**Oggetto: Revisione della Variante Progetto Rosignano presentata da Edison SpA il 22/12/2015.
Verifica di Assoggettabilità alla Procedura VIA. Osservazioni alla documentazione integrativa e
allo studio di impatto socio economico (16-851-H1 e REL-001) presentati in data 04/08/2016.**

per conto del **Comitato per il NO al Rigassificatore a Rosignano**

Figura 2.7: Schema delle Aree di Interdizione (R1), Controllo-Monitoraggio (R2) e Monitoraggio (R3)

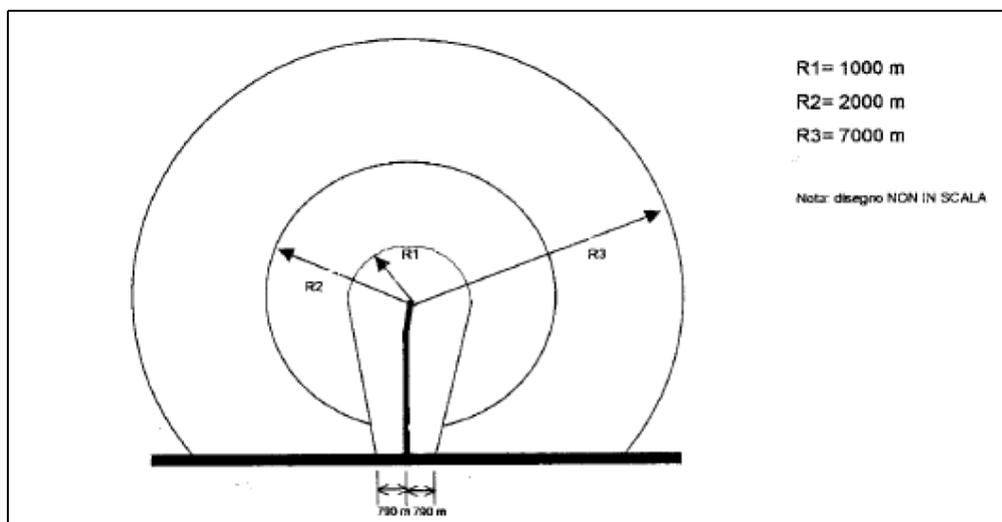
Il solo dato oggettivo relativo alla interdizione alla navigazione e alla pesca è un diametro (minimo) di interdizione totale alla navigazione di 1 km dalla testata del pontile. Di fatto tutto è ancora rinviato al rilascio del parere del NOF da parte del CTR. A circa 14 anni dalla presentazione del progetto originario e data la rilevanza dell’impatto sul territorio questo dato deve essere chiarito quale necessario elemento di valutazione. Non essendo ancora stato fornito questo elemento non si ritiene attendibile escludere alcuna significativa interferenza del progetto sulle attività connesse alla navigazione e alla pesca.

Dalla Figura 2.7 si deduce che la distanza di interdizione totale in corrispondenza della linea di costa (piede del Pontile Solvada) è pari a 790m e se così fosse andrebbe a includere e interdire la navigazione e pesca dei natanti del Circolo Vada che dista circa 550 metri in linea d’aria dal piede del Pontile Solvada.

Figura 3.1: Tracciato delle Condotte in Corrispondenza delle Opere Previste dal Progetto di Regimazione Idraulica del Fiume Fine

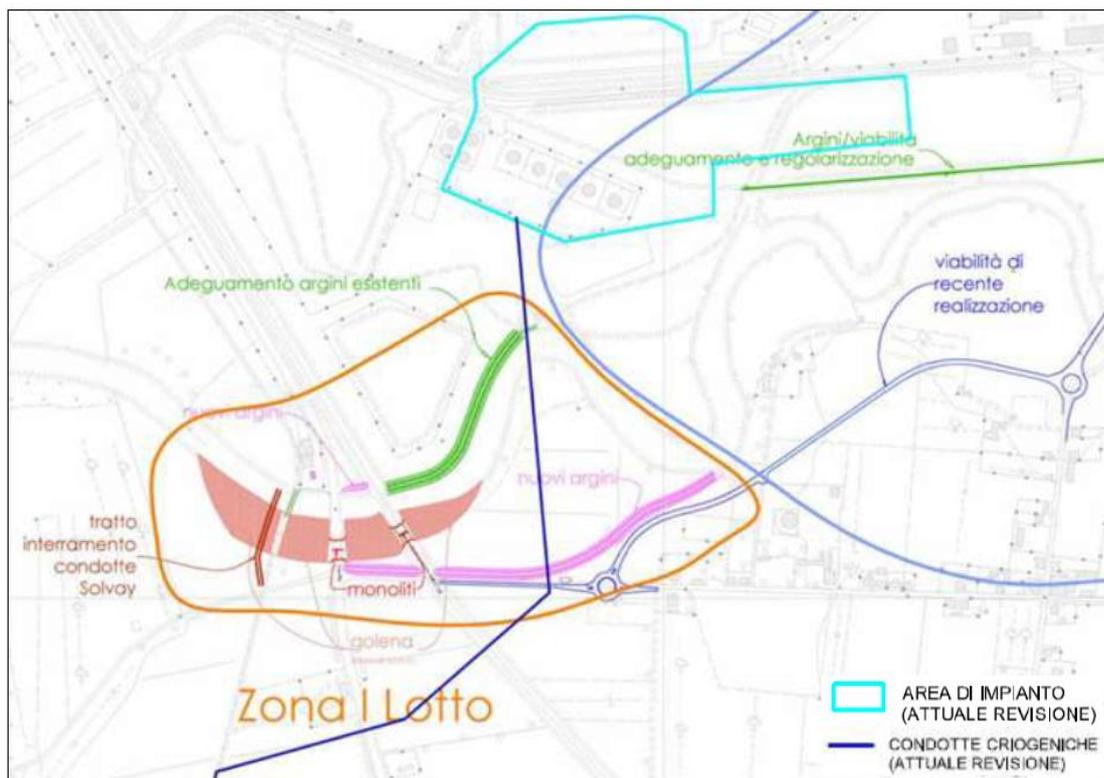
Il proponente non prende in alcuna considerazione la prossimità del nuovo tracciato delle condotte criogeniche (prima a ovest della Vecchia Via Aurelia) all'area urbana residenziale denominata “Polveroni” nonché al perimetro dell'area industriale della Società ECOMAR. Si ritiene che tutta la documentazione fino ad oggi presentata sia in tal senso carente di elementi di valutazione anche al fine di fornire al CTR tutti gli elementi necessari per il rilascio del NOF (non solo in corrispondenza delle interferenze con il progetto di regimazione idraulica, ma in termini di valutazione degli scenari di rischio).
